Association « RIVERAINS CLOS DE LAPANTY »

objet = *préservation du quartier historique et pavillonnaire
Lazare Carnot - Joie - Arago - Danton à Fleury les Aubrais*

LE SECTEUR LAZARE CARNOT-JOIE : UN QUARTIER PAVILLONNAIRE HISTORIQUE MENACE

Extrait du plan de zonage du projet de PLUM

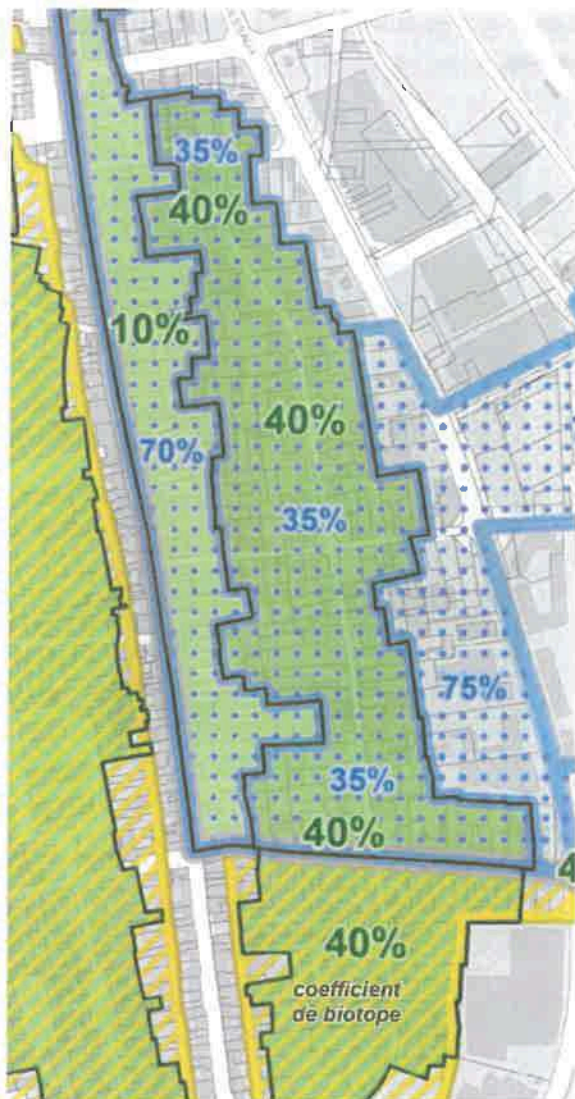
Avec le PLUM, la zone UPb ou Sud-Dessaux ou OAP II est nommée UP-II ou OAP Interives-Libération.

Dans le projet de PLUM, pour la zone UP II, l'emprise au sol passe de 60% à 75%, la surface de pleine terre reste à 0%. Les constructions sont possibles sur toutes les limites séparatives, même en fond de parcelle (dans le PLU il existait un retrait de 4 m, obligatoire). Dans la zone pavillonnaire et historique, voisine, l'emprise au sol est de 35% et la surface de pleine terre de 40%.

- Les territoires pris par UPb lors de la modification du PLU en décembre 2019 doivent être restitués à la zone pavillonnaire et historique. De même pour ceux pris par UP II dans le PLUM. Il s'agit au total de 12 maisons en arrière de chez LIDL et de 2 maisons classées, rue de Joie.

Extrait du plan des hauteurs du projet de PLUM

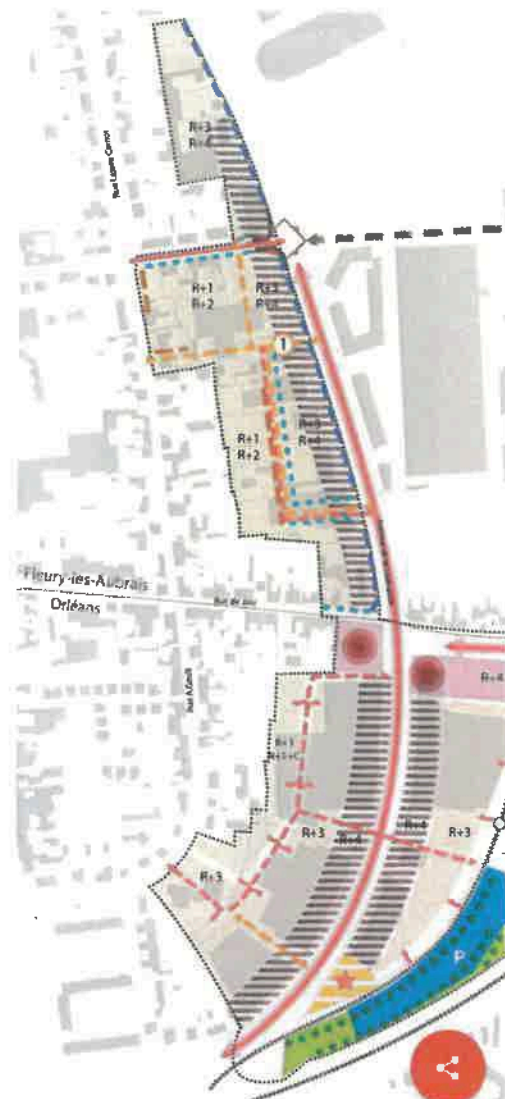
- Il existe une imprécision qui doit être corrigée, sur le plan des hauteurs concernant l'OAP Interives. En effet au nord de la rue Danton, sur le plan, il est noté : R+3 et R+4, or dans le texte de cette OAP, page 24, il est noté : « Les nouvelles constructions observeront un gradient d'épannelage dégressif de l'est vers l'ouest. Ainsi les constructions observeront des hauteurs

plus basses(R+1/R+2) à l'ouest du site en lien avec le tissu pavillonnaire environnant par rapport aux constructions « écrans » le long de la rue André Dessaux qui chercheront à créer un velum plus élevé(R+3 /R+4).Ce secteur a pour objectif de permettre d'éviter une rupture d'échelle trop importante et d'adoucir l'épannelage de la ZAC Interives 1 avec les secteurs pavillonnaires de la rue Carnot ». Ainsi sur le plan au contact du secteur pavillonnaire ; il devrait aussi apparaître : R+1/R+2 ...et non pas seulement R+3/R+4.

Nous demandons donc que Fleury Les Aubrais bénéficie du même traitement qu'Orléans concernant les hauteurs, sur l'OAP Interives-Libération, au contact de la zone UR-I, soit : R+1 /R+1+comble.

Nous demandons donc aussi une hauteur maximale des constructions, identique, à 9 mètres sur toute la zone UR-I, sur Fleury les Aubrais comme sur Orléans.

30 rue Danton

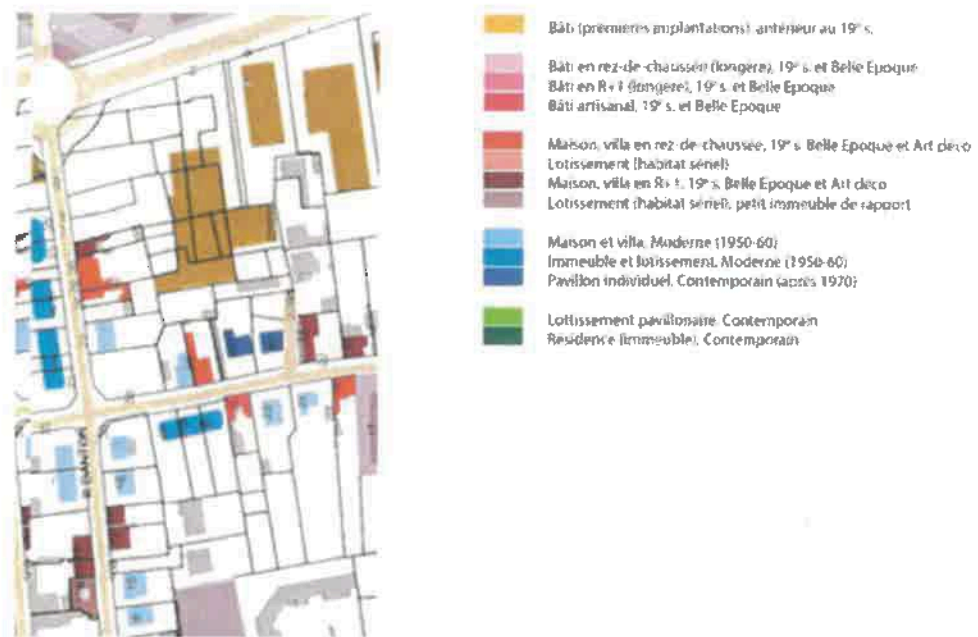
- Trois maisons en arrière du supermarché LIDL (numéros 26, 28, 30 rue Danton construites sur les parcelles : AD 86, 87 et 94) doivent être repérées, au titre de l'article L-151-19 du Code de l'Urbanisme, sur le plan de zonage puisque qu'elles sont notées dans l'OAP patrimoine du PLUM dans la catégorie « maison, villa XIXème siècle, Belle époque et Art déco » en page 64 (cf. extrait de plan ci-après). En effet les différentes pièces du document d'urbanisme doivent être cohérentes entre elles, comme le précise l'article L-151-2 du Code de l'Urbanisme et comme l'indique également l'OAP Patrimoine du PLUM elle-même (extrait de la page 26 : « [...] Les éléments repérés comme remarquables dans l'OAP Patrimoine font également l'objet d'un repérage au sein du dispositif réglementaire en tant qu'éléments bâtis remarquables au titre de l'article L.151-19 du Code de l'Urbanisme. Ces éléments repérés

Ces trois maisons ont été construites au début du XXème siècle et ce sont les seules du secteur qui ont résisté aux bombardements pendant la guerre 39-45. Elles sont caractéristiques avec des pourtours de fenêtres et de portes en briques et pierres. Sur la façade en limite de toit, il existe une frise de 3 rangées de briques. La maison numéro 28, en refaisant sa façade, récemment, a découvert de belles pierres, laissées apparentes (voir photographies ci-avant).

- 2) L'identification au titre de l'article L.151-19 du Code de l'Urbanisme, sur le plan de zonage et dans le cahier communal du PLUM, des constructions remarquables sises au 26, 28 et 30 rue Danton, 26 rue Carnot, ainsi que de deux maisons anciennes impasse des Vinautières.

Extrait de l'OAP Patrimoine

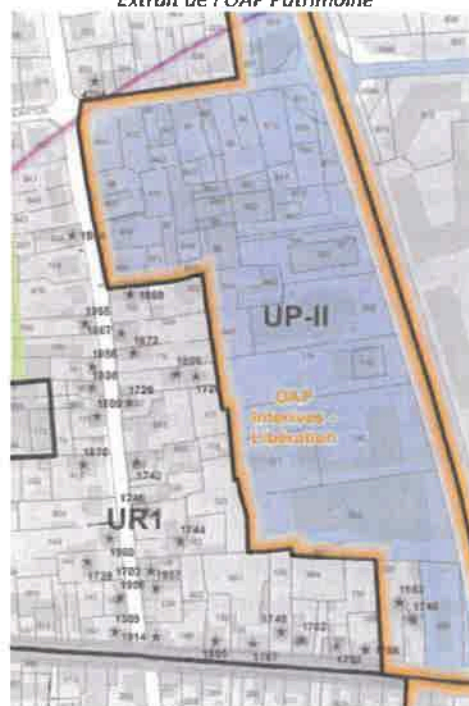
- La maison du 26 rue Carnot de 1885 doit à nouveau être repérée, au titre de l'article L-151-19 du Code de l'urbanisme, sur le plan de zonage du PLUM, puisqu'elle l'est actuellement dans le PLU de Fleury Les Aubrais. Cette maison est d'ailleurs toujours identifiée dans l'OAP patrimoine du PLUM (page 64), les documents du PLUM doivent être cohérents entre eux.
